## MŰSZAKI INFORMÁCIÓ

**TÁRGY:** VKM 16000 & VKM 16001 (a VKMA 06000, 06010, 06001 készletek tartalmazzák)

**ALKALMAZÁSOK:** RENAULT CLIO/EXPRESS/EXTRA/RAPID/KANGOO/MEGANE/R19 /TWINGO/THALIA

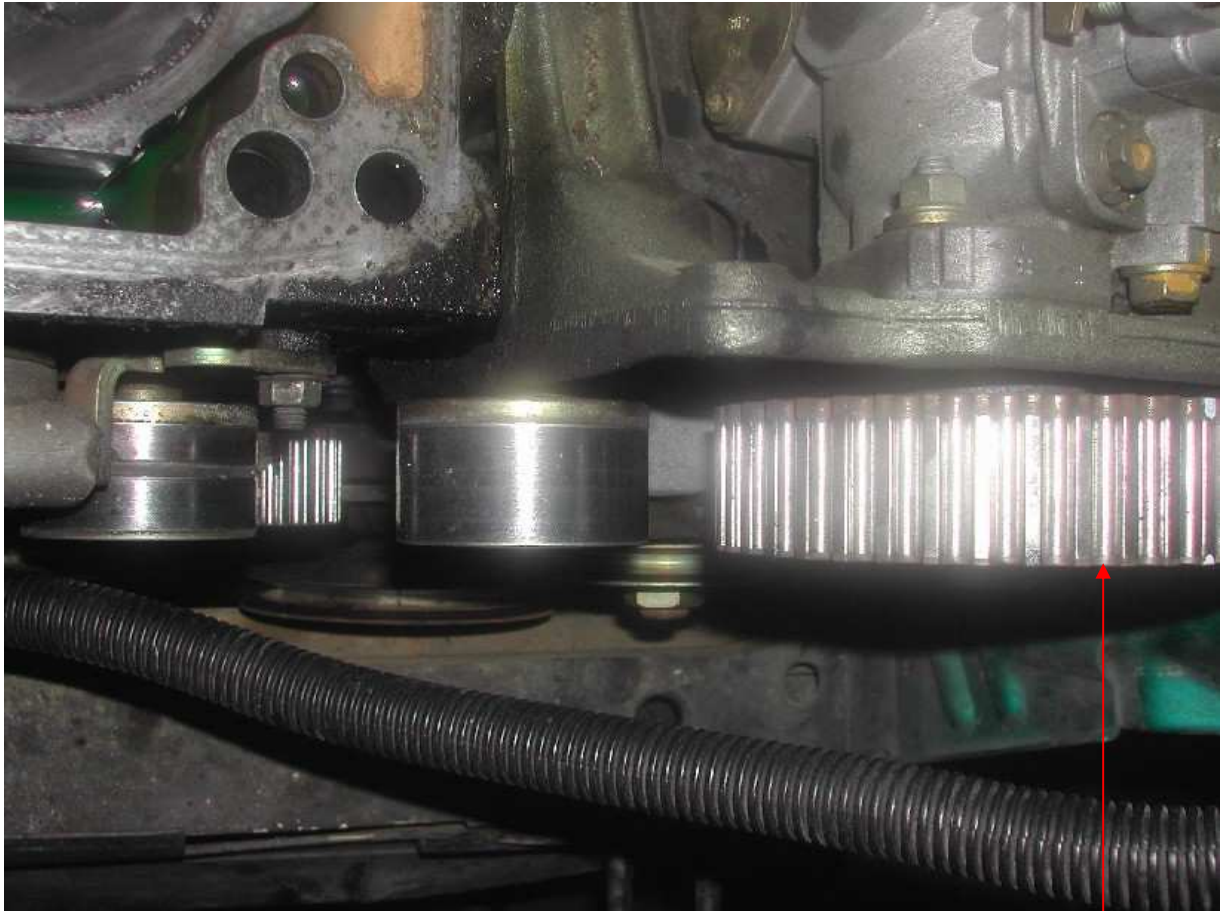
Járműgyártói (OES) alkatrész - (RENAULT 77 00 736 085)

SKF gyártmány (RENAULT 77 00 736 085-vel megegyezik)

A szállítástól és a rendelkezésigétől függően mindkét kivitel megtalálható az SKF készletekben

A járműgyártó (OE) által felszerelt szíjfeszítő és szíj a szíjtárcsa bal oldala felé kúszik  
Szíj nem központos

Az SKF által felszerelt szíjfeszítő és szíj a szíjtárcsa jobb oldala felé kúszik  
Szíj nem központos

Az ügyfelektől származó lehetséges kérdésekre válaszolva, a vezérlésben lévő alkatrészek egyikénél sem lép fel ezen jelenség miatt idő előtti meghibásodás. A vízszivattyú, szíj feszítő és vezérműszíj az előírt paramétereik szerint fognak működni, amennyiben a felszerelési és feszítési műveleteket az előírások szerint végzik el.
